SERVICE INFO – INA 0011

Визуални различия

на обтяжна ролка 531 0565 30

Номер по LuK AS: 531 0565 30

Снимка 2: 531 0565 30 (новия вариант)

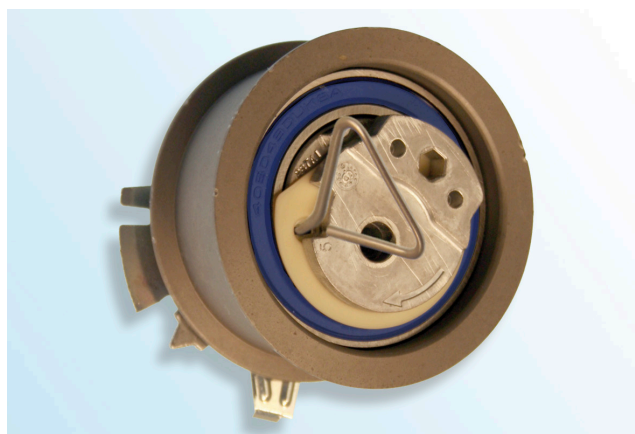
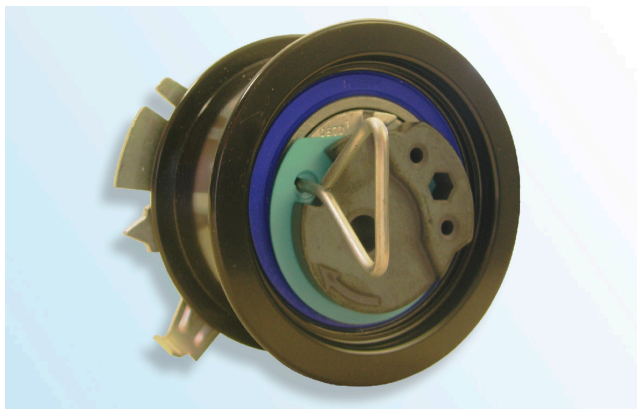
Като част от непрестанното развитие на нашите продукти, обтяжната ролка 531 0565 30 бе модифицирана. Тази Сервизна информация показва визуалните характеристики на „стария вариант“ и на „новия вариант“.

- Изработен от лят алуминий
- Цинково-фосфорно повърхностно покритие (светло кафяво)
- Кафяво или синьо уплътнение на лагера

- Изработен от синтерован метал
- Повърхностно покритие E-Coat (черно)
- Синьо уплътнение на лагера

„Старият вариант“ на обтяжната ролка не е напълно излязъл от употреба и все още може да се използва и монтира в съответствие с предоставените от производителя инструкции!

При монтажа на „новия вариант“ се убедете, че повърхностното покритие на обтяжната ролка не е увредено!
